Titel: Nachrüsten des Hitzeschutzes an den unteren Zündkabeln für den 915iS		
AG-SB-2024-02-B-DE	Datum des Inkrafttretens: 01.03.2024	Kategorie:
Gültigkeit		A – Sicherheitskritisch B – Empfohlen C – Optional
Betroffene Fluggeräte: Cavalon	Betroffene Werknummern: Alle Cavalon mit einem 915iS bis zur Serialnummer V00564	
Auf das angegebene oder nachfolgende Problem wird im Wartungshandbuch Aircraft Maintenance Manual (AMM) in letztgültiger Ausgabe verwiesen.		Siehe AutoGyro Webseite
Dieses Formular ist eine Reaktion von AutoGyro auf ein bei Wartungsarbeiten gefundenes Problem, welches eine Eingrenzung oder Korrektur erfordert, bzw. Eine Service-Information über Flugzeugmodifikationen. Unterstützung erhalten Sie bei AutoGyro unter airworthiness@auto-gyro.com .

Kabelbinder entfernt und Zündkerzenstecker getrennt:

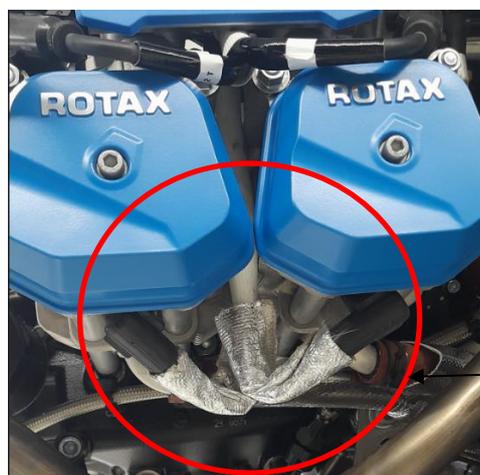
Nach Rückmeldungen aus dem Markt hat sich AutoGyro dazu entschlossen, den bestehenden Rotax-Hitzeschutz der unteren Zündkabel mit einem zusätzlich anzubringenden Hitzeschutzschlauch zu verbessern.

- 1.) Abbau der Verkleidung nach Kapitel 52-00-00 4-1
- 2.) Abbau der unteren Zündkerzenstecker von den Zündkerzen.
- 3.) Abschrauben der Zündkerzenstecker von den Zündkabeln.
- 4.) Anbringen des zusätzlichen Hitzeschutzes
- 5.) Anschrauben der Zündkerzenstecker auf die Zündkabel.
- 6.) Anbringen neuer Kabelbinder und Wiederaufbau der Zündkerzenstecker an die Zündkerzen.
- 7.) Motortestlauf durchführen.
- 8.) Wiederaufbau der Verkleidung nach 52-00-00 4-1
